FERROVIENORD
FNM GROUP

CIRCOLARE TERRITORIALE N° 10 - 2022

MODIFICHE AL PIAZZALE NELLA STAZIONE DI MILANO AFFORI

MILANO AFFORI

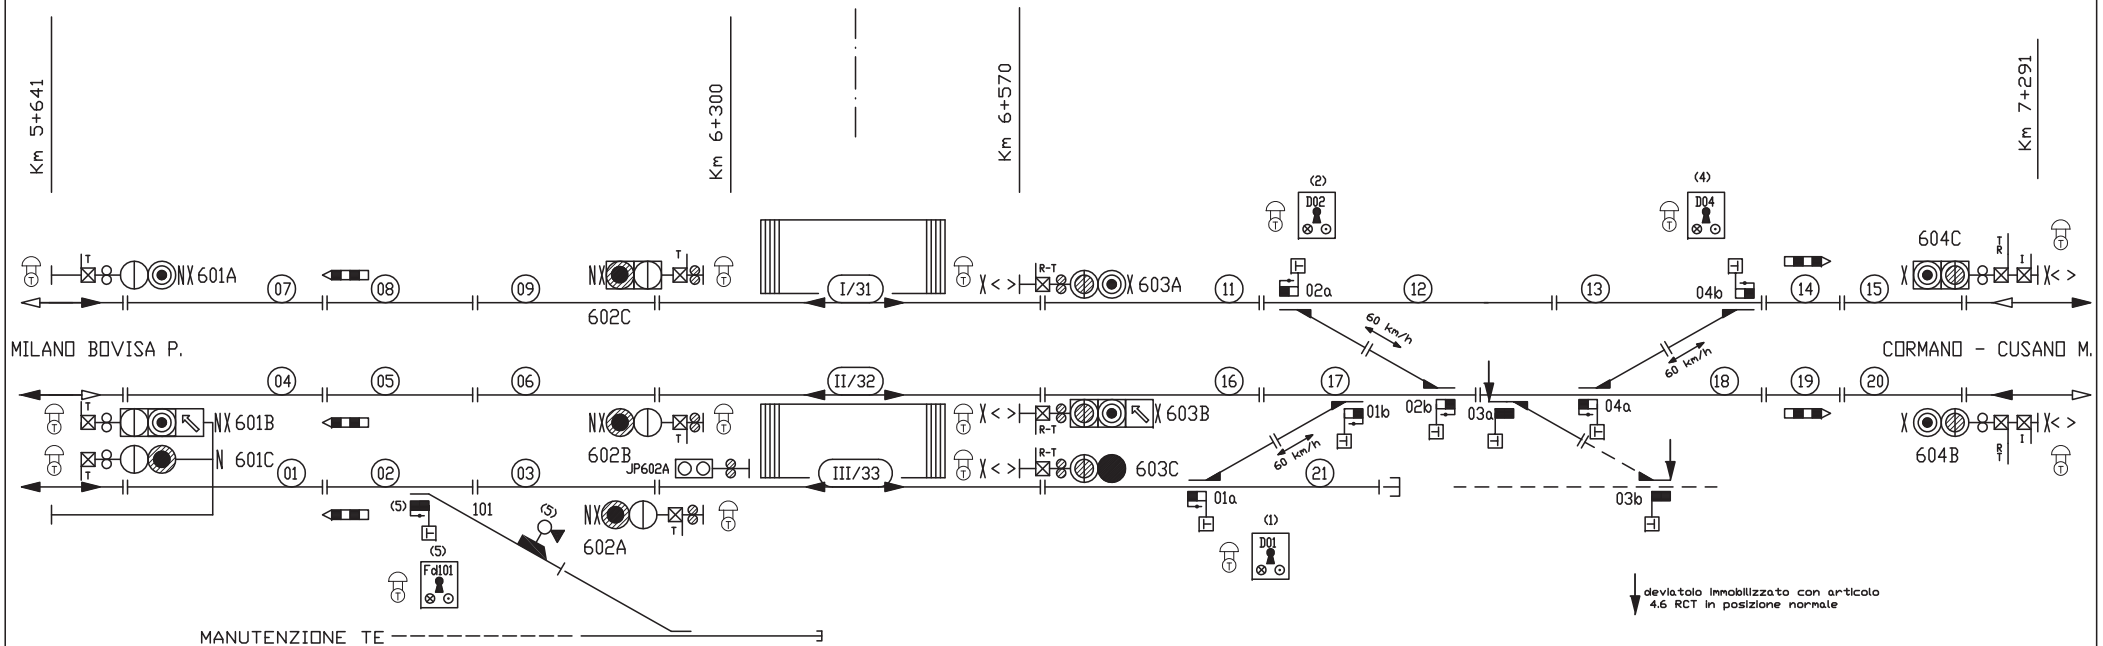
Viene attivato il nuovo deviatoio n° 3a/b.
Il suddetto deviatoio è immobilizzato in posizione normale con i dispositivi di cui all'articolo 4.6. del Regolamento per la circolazione dei treni e le relative casse di manovra sono dotate dei segnali indicatori da deviatoio di cui all'articolo 54.2. del Regolamento sui segnali.
In allegato si trasmette il nuovo piano schematico della stazione di Milano Affori che annulla e sostituisce quello riportato in allegato alla Circolare Territoriale n° 07/2022.
